RENESAS TECHNICAL UPDATE

製品分類	MPU & MCU		発行番号	TN-16C-A194A/J		Rev.	第1版
題名	R32C/152 グループハードウェアマニュアルの誤記訂正			情報分類	技術情報		
適用製品	R32C/152 グループ		対象ロット等	関連資料	R32C/152 グループ ハードウェアマニュアル Rev.1.01 (RJJ09B0536-0101)

R32C/152 グループ ハードウェアマニュアル Rev.1.01 において誤記がありましたので、以下のとおり訂正いたします。

図 7.1 クロック発生回路のブロック図

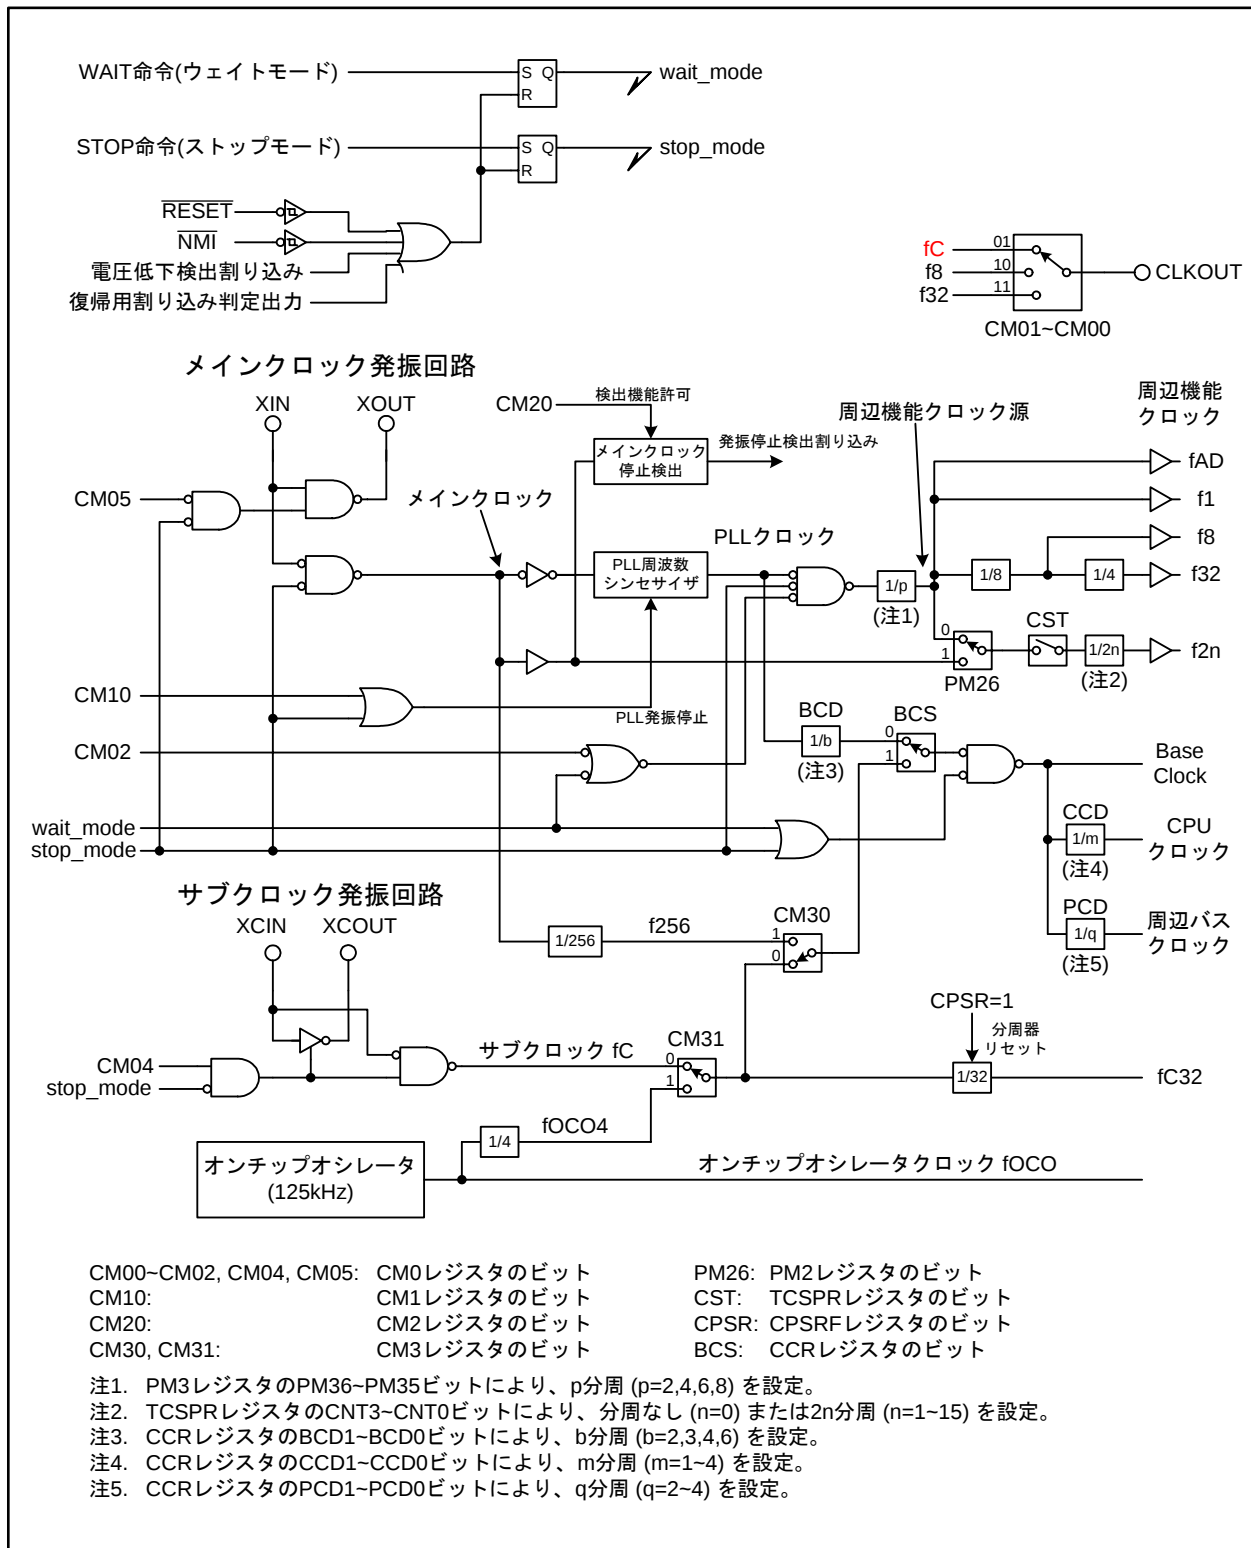
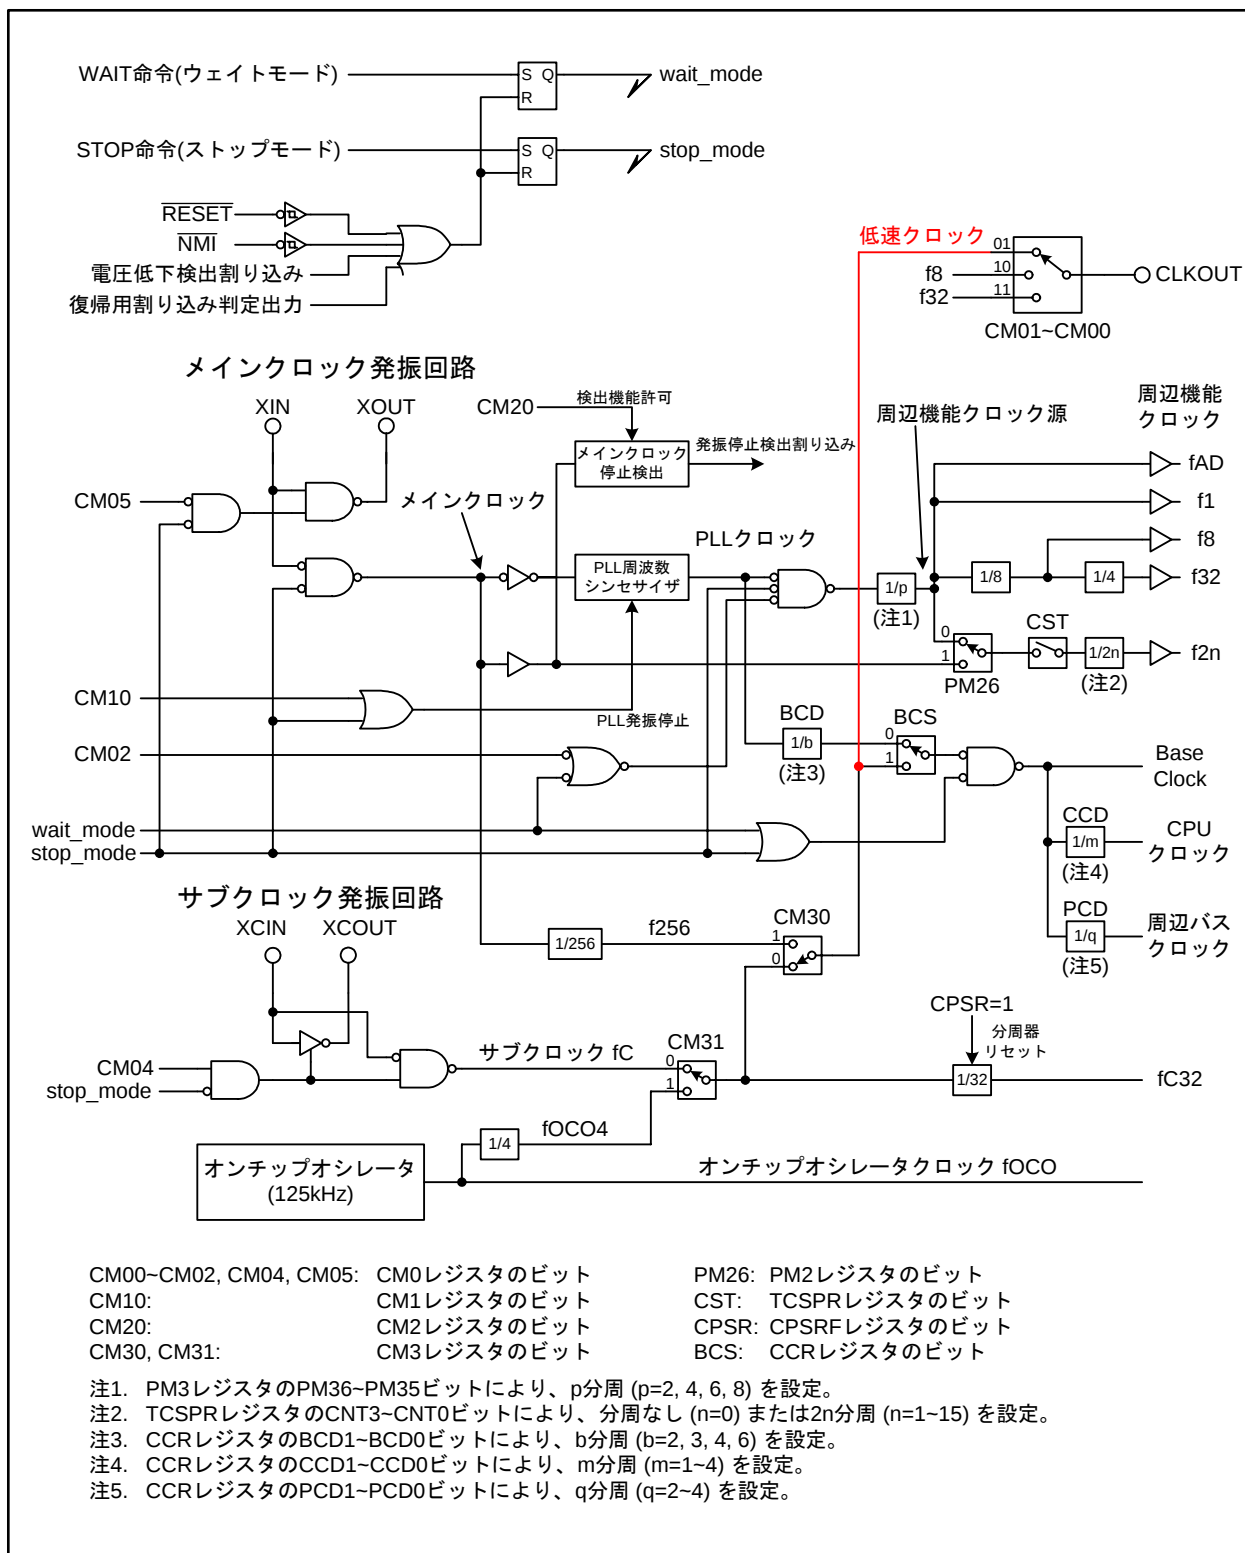
図7.1を以下のとおり訂正いたします。

図10.8 割り込み優先順位判定回路

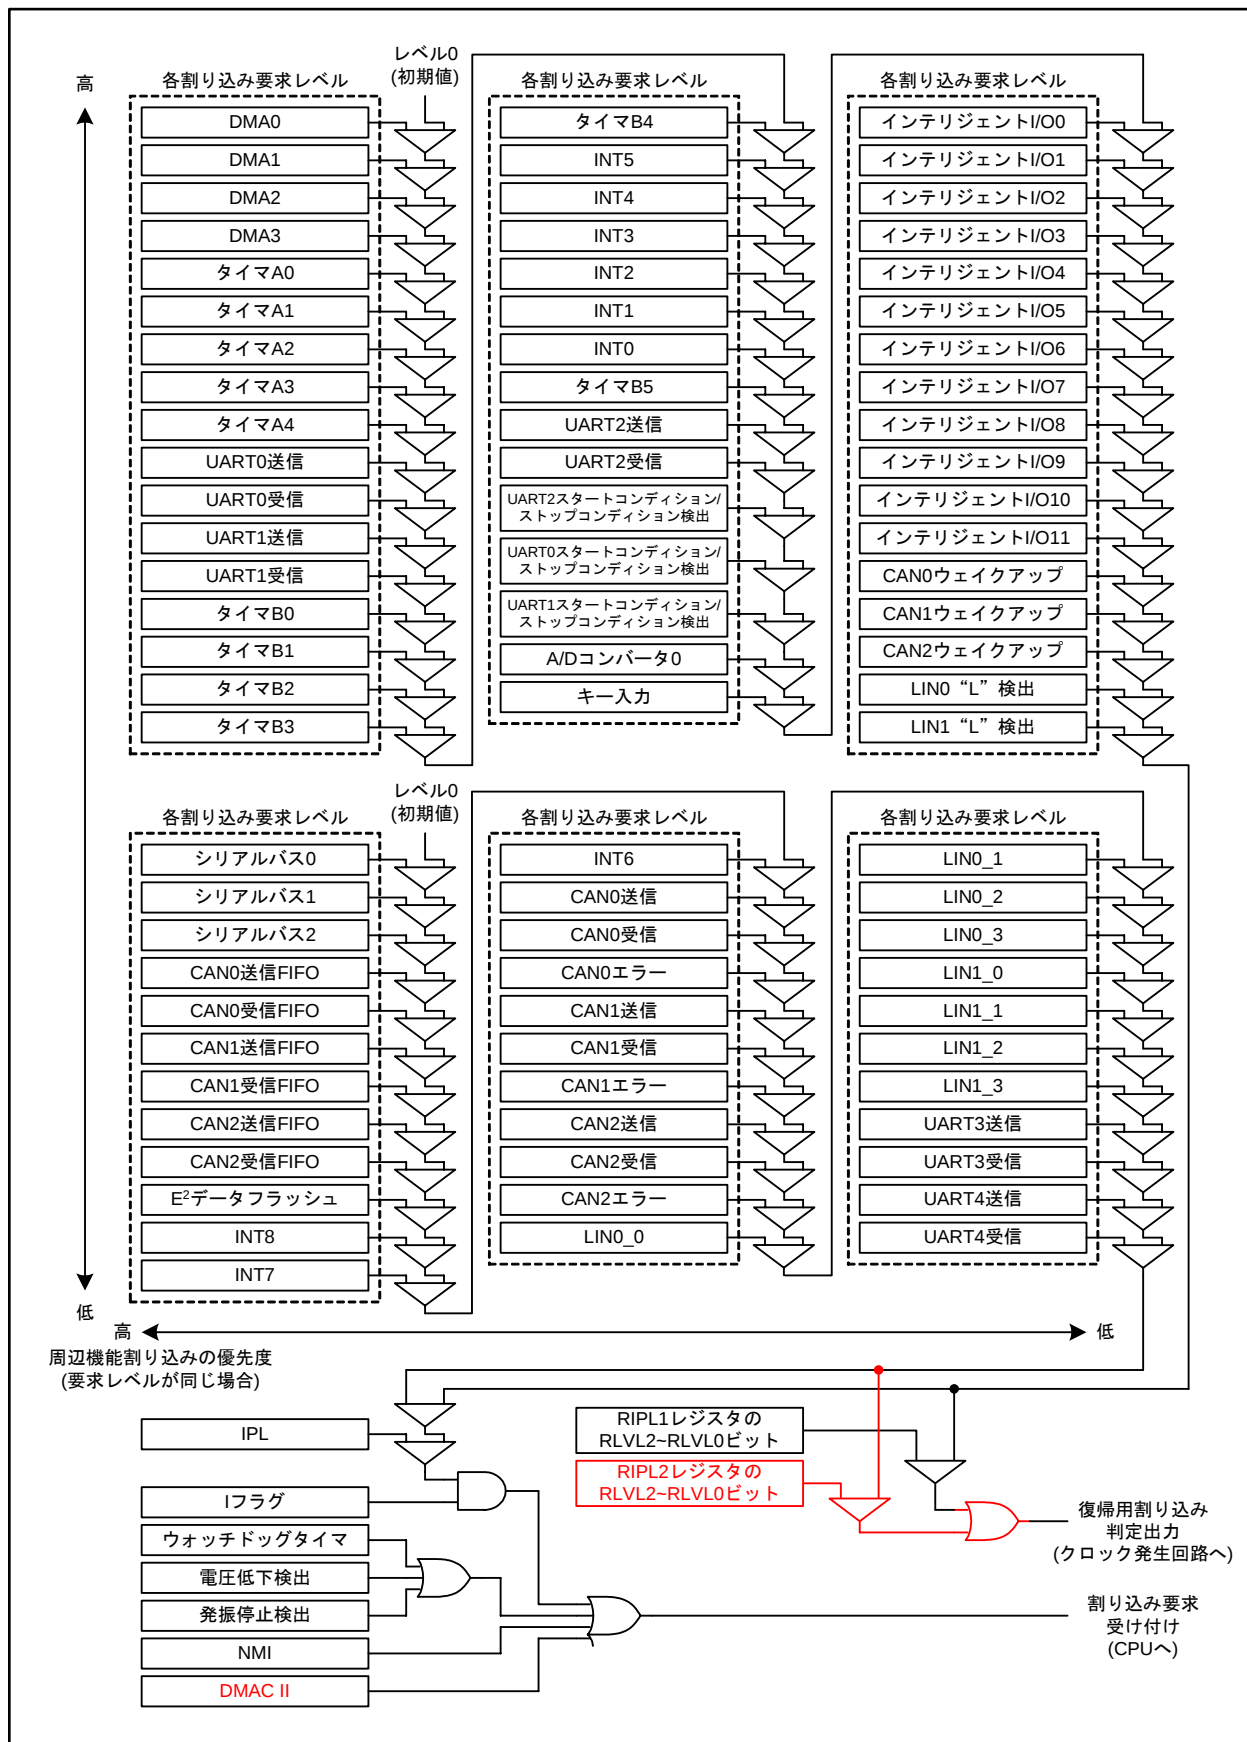
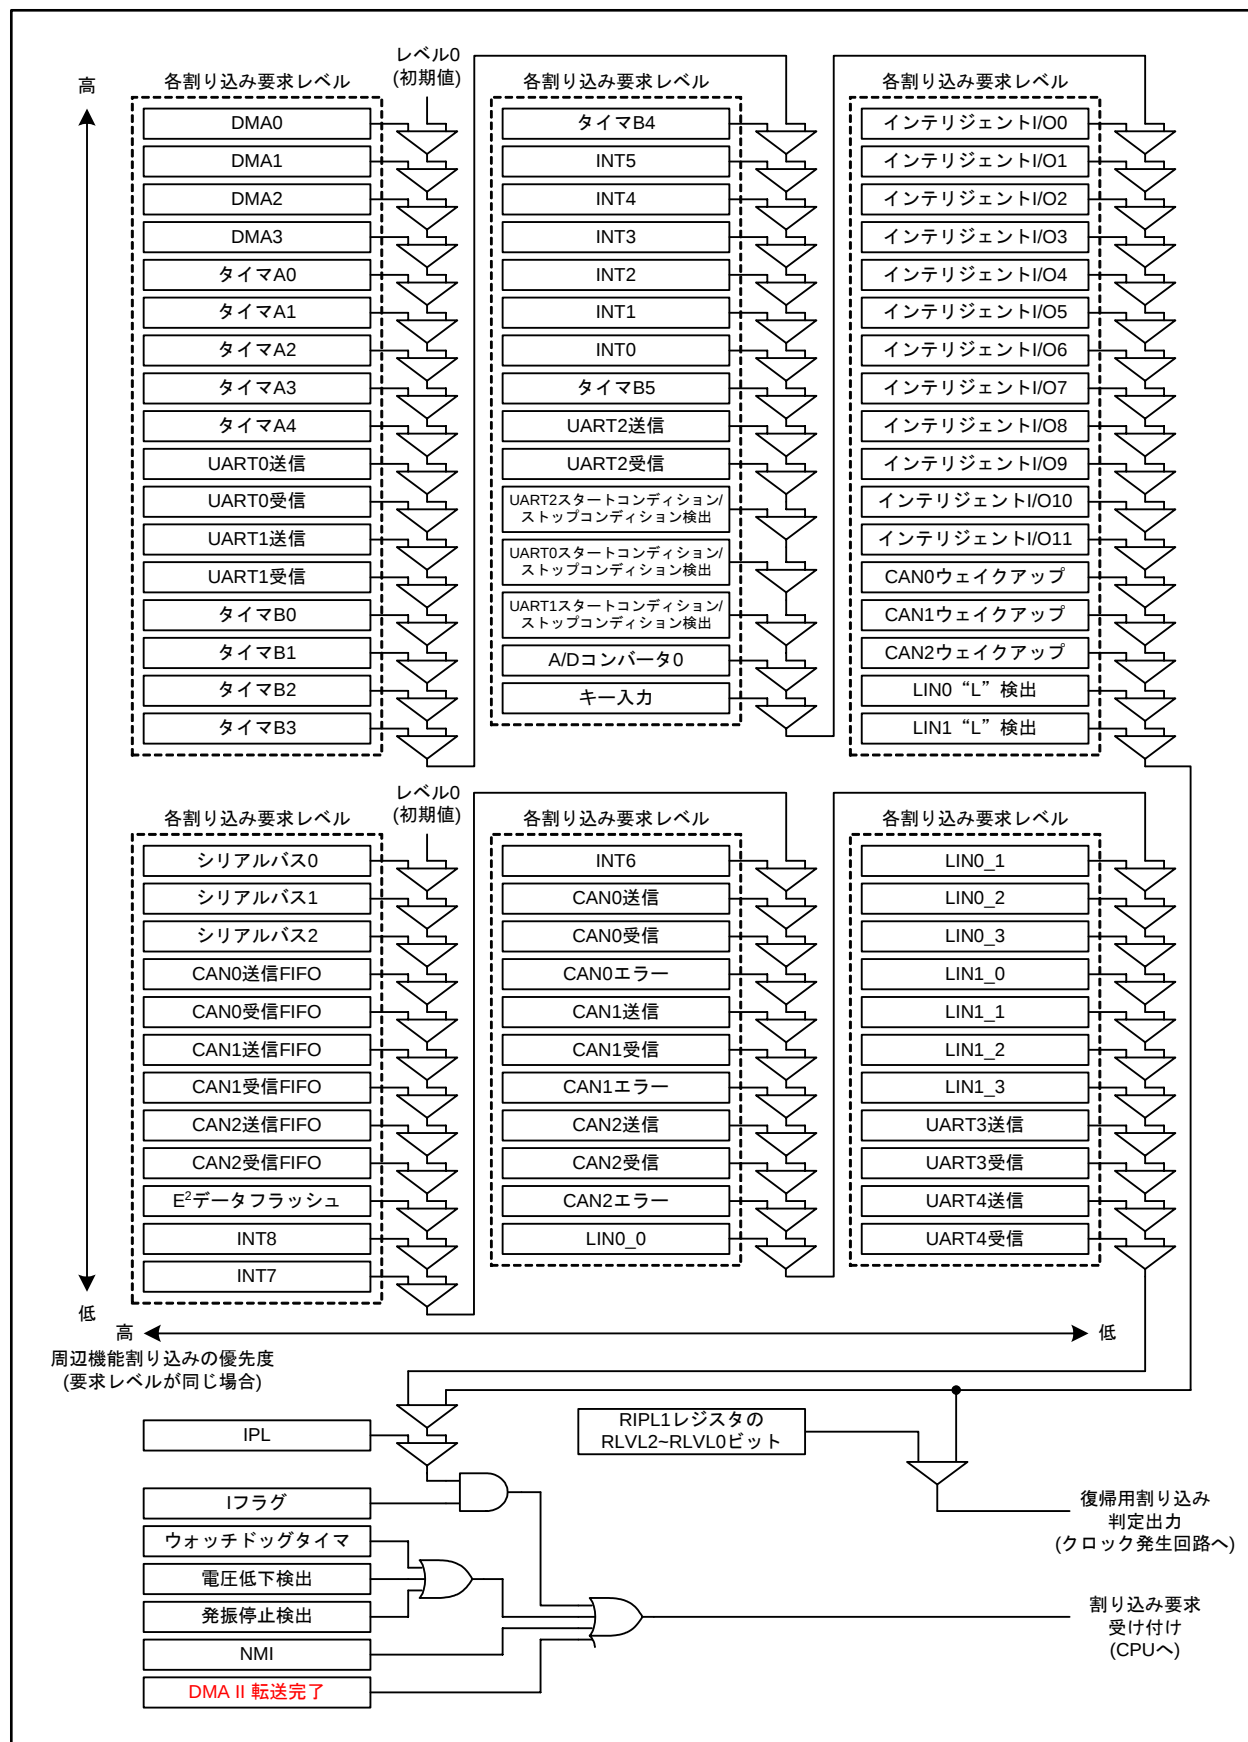
図10.8を以下のとおり訂正いたします。
